Kurzstellungnahme zum Stand der

**„Studie zur Eignungsfähigkeit und zum
Entwicklungsbedarf von Gerätschaften /
Werkzeugen für den Einsatz in der
Schachtanlage Asse II -
Arbeitspakete 1 bis 3a“
Karlsruher Institut für Technologie,
Februar 2012 bis 13.05.2015**

Arbeitsgruppe Optionen – Rückholung (AGO)

Abgestimmte Endfassung: 30.06.2016

Abb. 3: Statt einer Fräse könnte evtl. auch eine rotierende Drahtbürste zur Entfernung von Salzgrus infrage kommen.

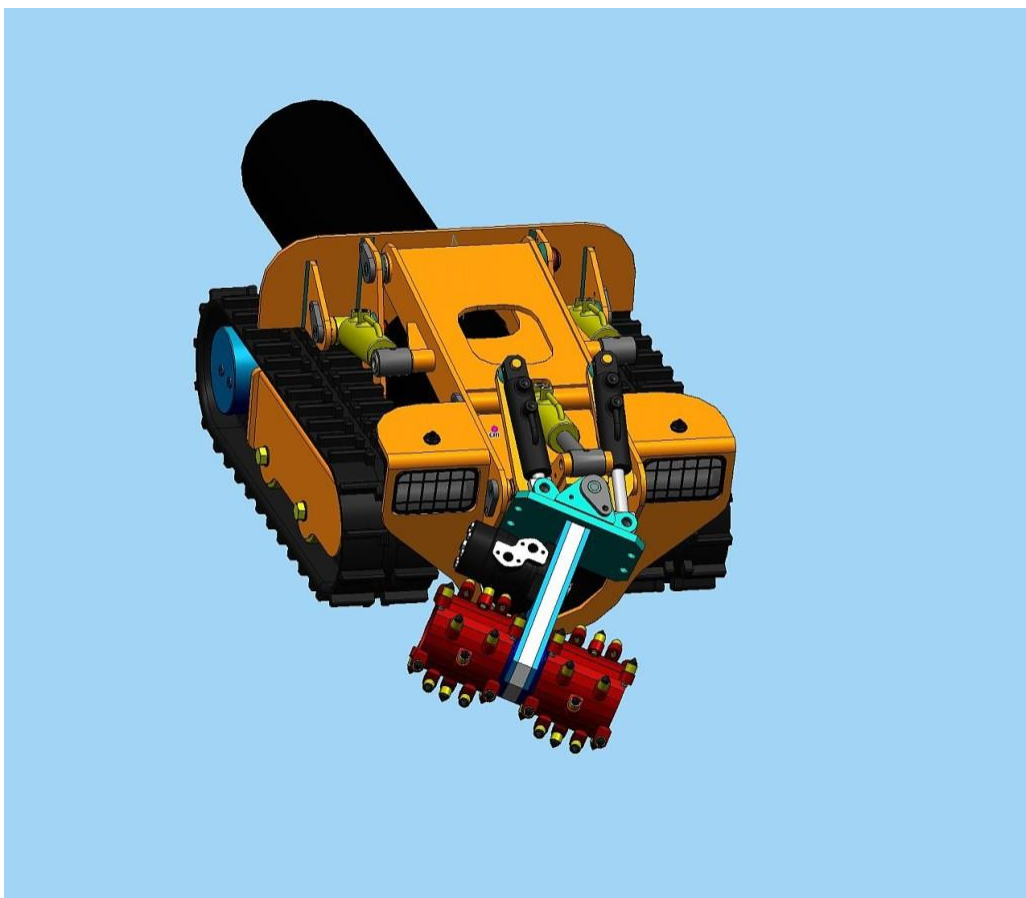
Im Fall der Rückholung könnte ein Rüttler (im Gegensatz zu einem Hydraulikmeißel) zur schonenden Auflockerung des verfestigten Salzgruses in Frage kommen. Der aufgelockerte Salzgrus könnte dann abgesaugt werden. Beide Funktionen könnten in einem „Werkzeug“ kombiniert werden.
